質問回答書

平成24年7月18日

| 工事番号 | 24-A22E |
| 工事名 | 平成24年度 蒲生野中学校配膳施設及び校舎棟改修工事 |

| FILE | | WKT1202032001D | | 図面名称 | | 配膳室側 | |

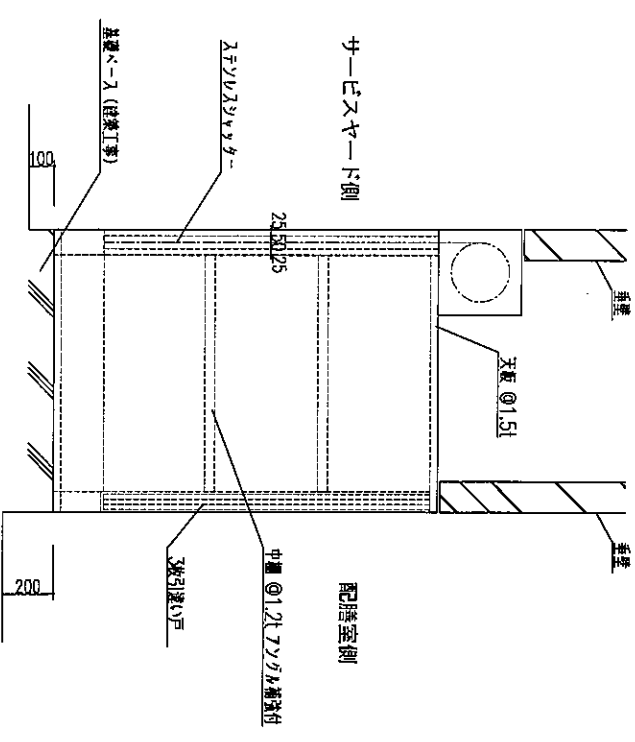
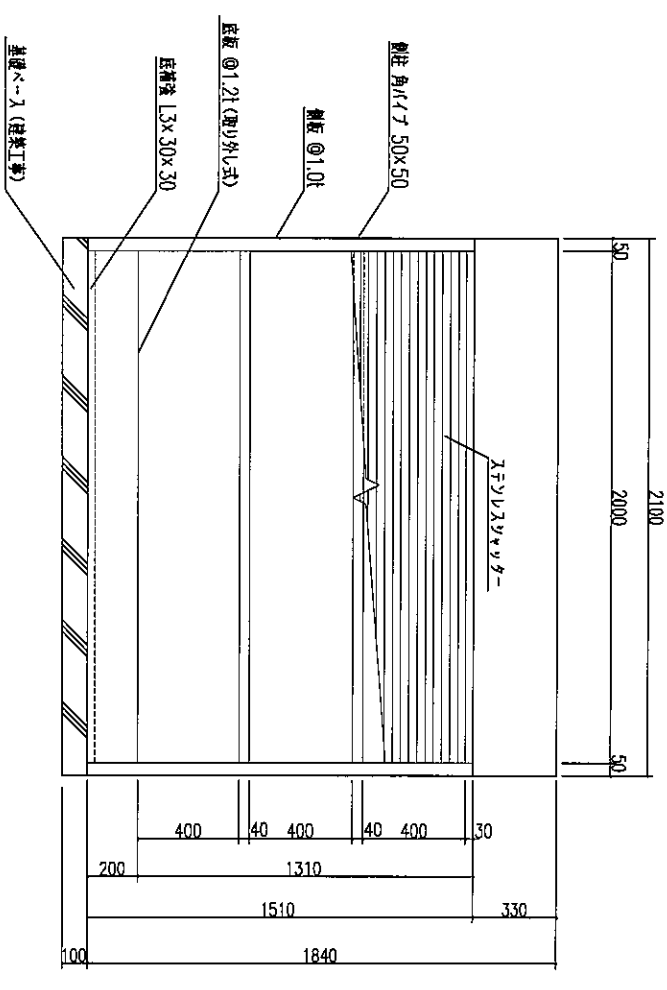
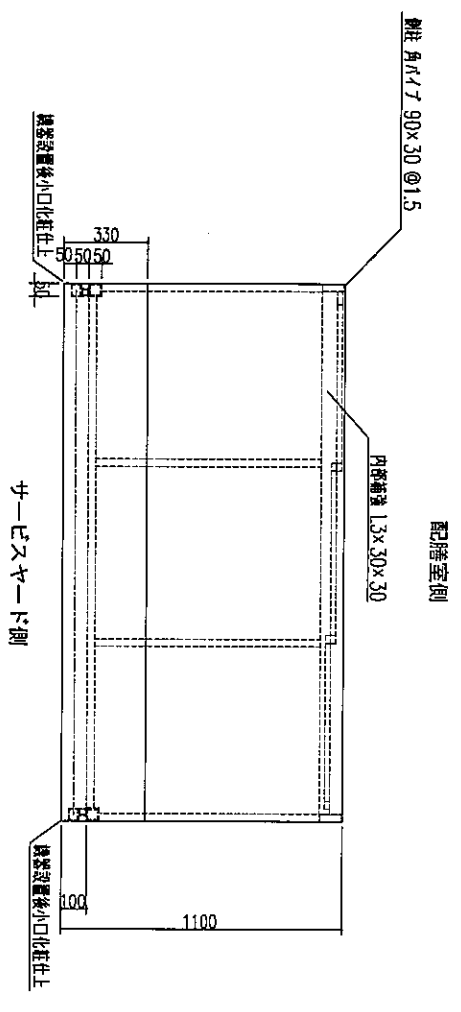
| No | 質問事項 | 質問内容 | 回答 |
|----|----------------|--|--|
| 1 | 配膳室機器について | 配膳室機器は別途工事で、図 共建-04・A-02 水切付二層シンク、ステンレスシャッター付配膳棚兼下膳棚のみ機器類本工事と考えてよろしいでしょうか。 又、本工事であれば、仕様詳細・メーカー等御指示ください。 | 水切二槽シンク及びステンレスシャッター付配膳棚兼下膳棚は、材工とも本工事に含まれます。本体機器は、(株)中西製作所製品同等品以上とし、仕様詳細は別添図によります。 |
